No.	New product	2024	096	PI
	Раздел продукции	Год	Порядковый номер	
Продукт:	Традиционные котлы			
Тема:	Запчасти ARGIS C, EGIS C и HS C			
Автор:				
Дата:	24/08/2024			
Действие:	См. таблицу ниже			
Страны:	<input type="checkbox"/> DE <input type="checkbox"/> AT <input type="checkbox"/> CH <input type="checkbox"/> IT <input type="checkbox"/> BE <input type="checkbox"/> FR <input type="checkbox"/> NL <input type="checkbox"/> UK <input type="checkbox"/> CN <input type="checkbox"/> SP <input type="checkbox"/> RO <input type="checkbox"/> TK <input checked="" type="checkbox"/> RU <input type="checkbox"/> PL <input type="checkbox"/> DK <input type="checkbox"/> PT <input type="checkbox"/> GR <input type="checkbox"/> Другие..... <input type="checkbox"/> Все страны			
Отделы.	<input type="checkbox"/> Продажи <input checked="" type="checkbox"/> Сервис <input type="checkbox"/> Маркетинг, Логистика <input type="checkbox"/>

Коды готовой продукции:

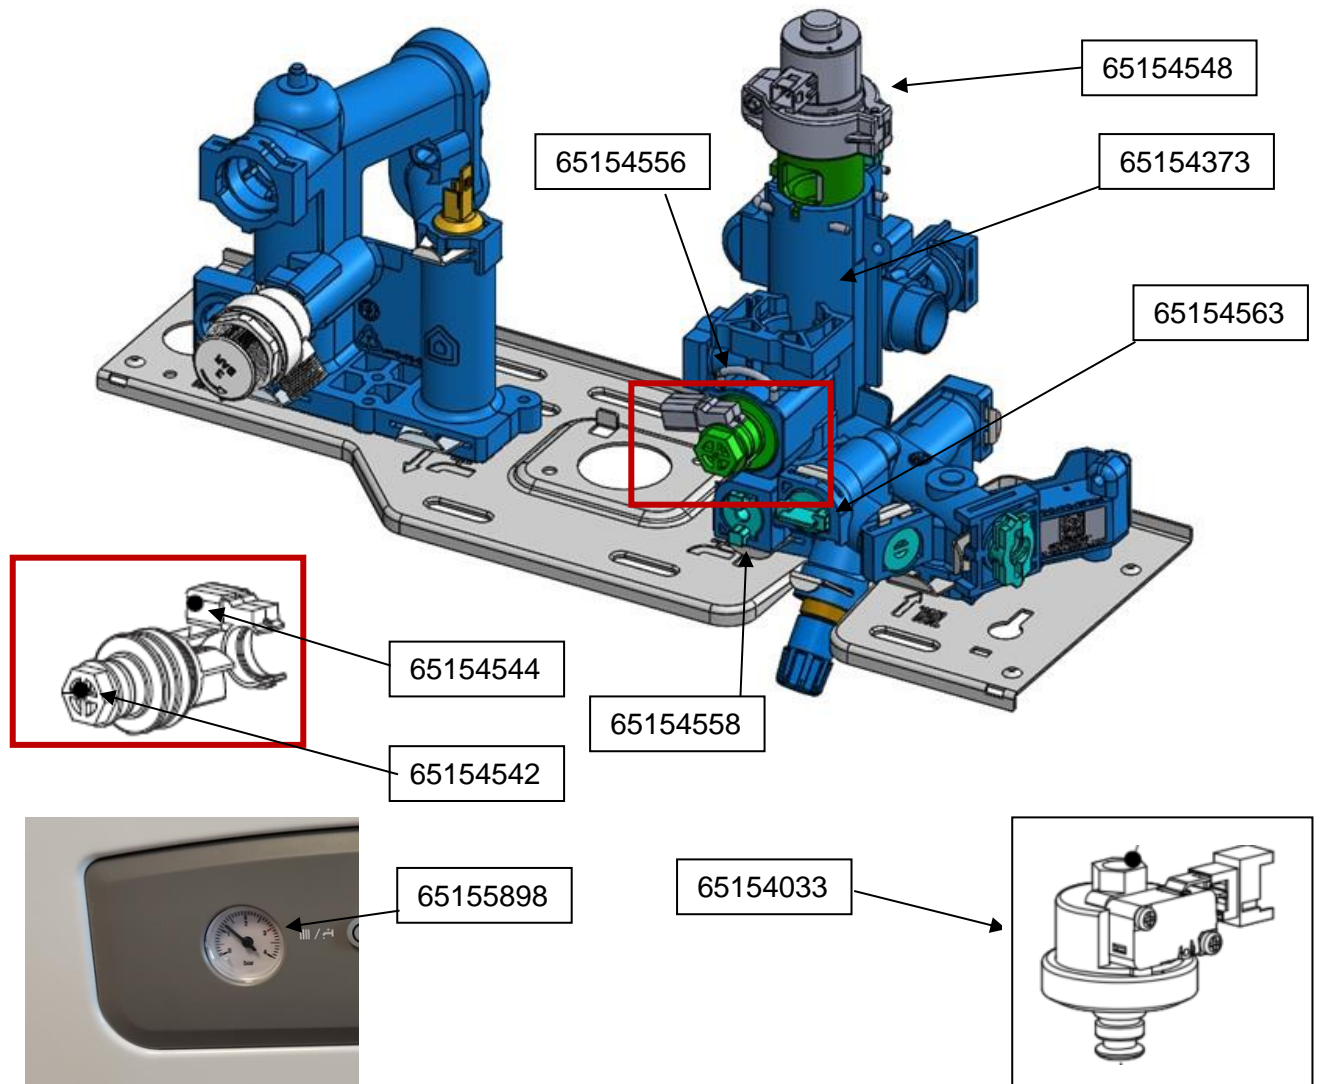
Котлы серий **ARGIS C** и **EGIS C** идентичны по размерам, функциям и техническим характеристикам котлам **серии CARES XC**.

Конструктивные отличия не значительны, большинство запчастей совместимы. Не взаимозаменяемыми являются только следующие запчасти – см. рисунки и таблицу.

Код	Наименование	примечание
65154548	Трехходовой клапан в сборе	
65154373	Группа возврата	
65154544	Датчик Холла	
65154542	Турбинка	
65154558	Фильтр ГВС	
65154556	Крепление датчика Холла	
65154378-02	Электронная плата управления	
65154563	Уплотнительное кольцо 10,77×2,62 (обратный клапан)	
65155898	Манометр 0-4 бара	только для ARGIS и EGIS
65154033	Реле давления
